**Ausfall des Tachometers 966 072
bei Rotax 503 UL C.D.I. und 582 UL C.D.I. mit DUCATI-Zündanlage**

Diese Service Information, Ausgabe Dez. 1990 ersetzt Ausgabe Sept. 1990.

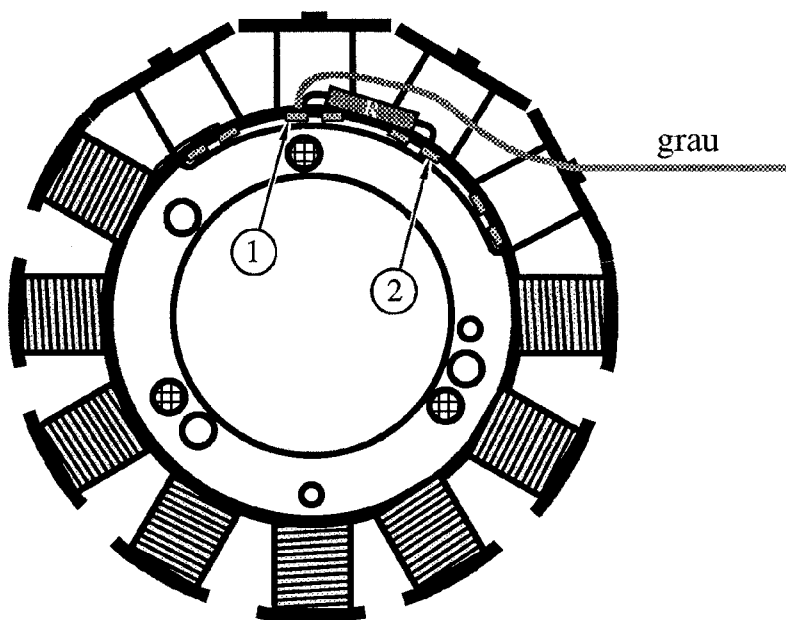
Als mögliche Ausfallsursache des Tachometers 966 072 (rote Klebeetikette auf Rückseite) wurde ein defekter Widerstand am Ankersatz der Zündanlage festgestellt. Entfernung des Widerstandes wie folgt:

- 1) Demontage der Ankerplatte und des Ankersatzes 996 845.
- 2) Abkratzen der Isolierungsmasse an beiden Enden des Widerstandes (Pos.① und Pos.②), welcher auf der Rückseite des Ankersatzes liegt.
- 3) Auslöten des Widerstandes an beiden Enden (Pos.① und Pos.②) sowie des grauen Kabels (Pos.①).

- 4) Ablängen des grauen Kabels um ca. 20 mm und abisolieren eines kleinen Stücks der grauen Kunststoff-Hülle, um ein neues sauberes Ende zu bekommen.

- 5) Einlöten des grauen Kabels in den Anschluß Pos.②.

- 6) Isolieren der Lötstelle (Pos.②), eventuell mit PU-Kleber (Sikaflex 255) 297 710 oder Araldit.

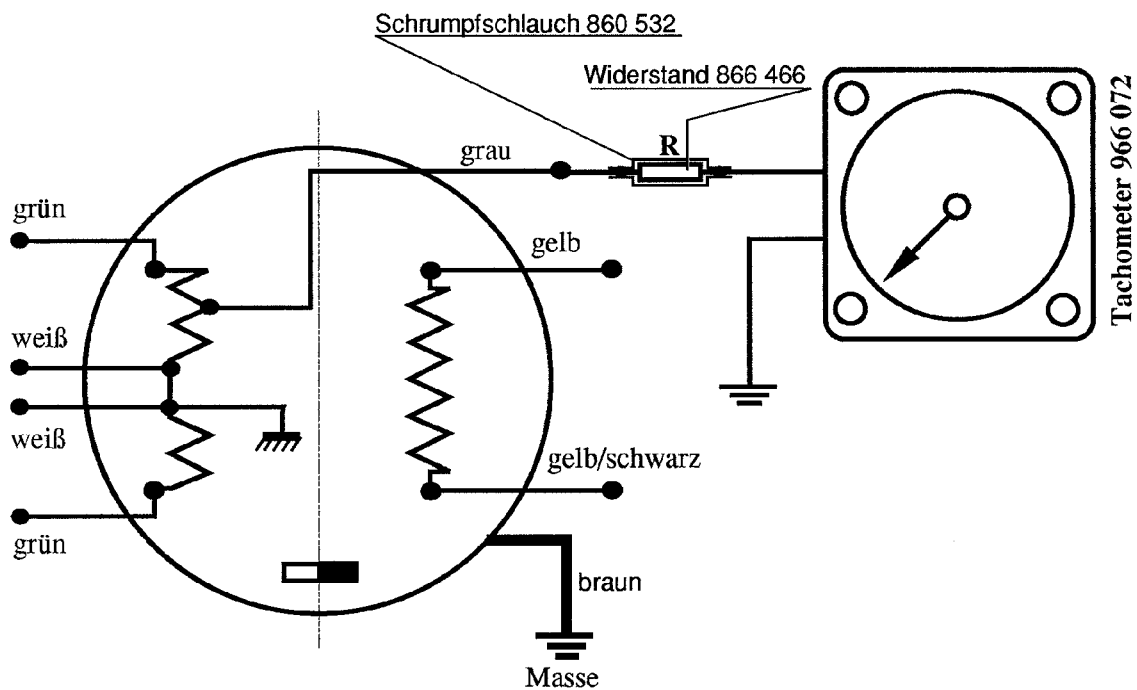
- 8) Ein externer Widerstand von $1k\Omega$ (866 466) muß, wie in der folgenden Zeichnung gezeigt, in das graue Kabel installiert und mit einem Schrumpfschlauch (860 532) gesichert werden. Dieser Widerstand ersetzt jenen im Ankersatz und ist notwendig um den Tachometer 966 072 zu schützen.

Für alle bisher ausgelieferten Drehzahlmesser 966 072 liefern wir einen Widerstand 866 466 und einen Schrumpfschlauch 860 532 auf Anfrage.

ACHTUNG: Sollte der Widerstand 866 466 eingebaut werden, ohne daß man den Widerstand am Ankersatz entfernt, so zeigt der Drehzahlmesser beim Überprüfen eines Zündkreises einen erhöhten Drehzahlabfall an.
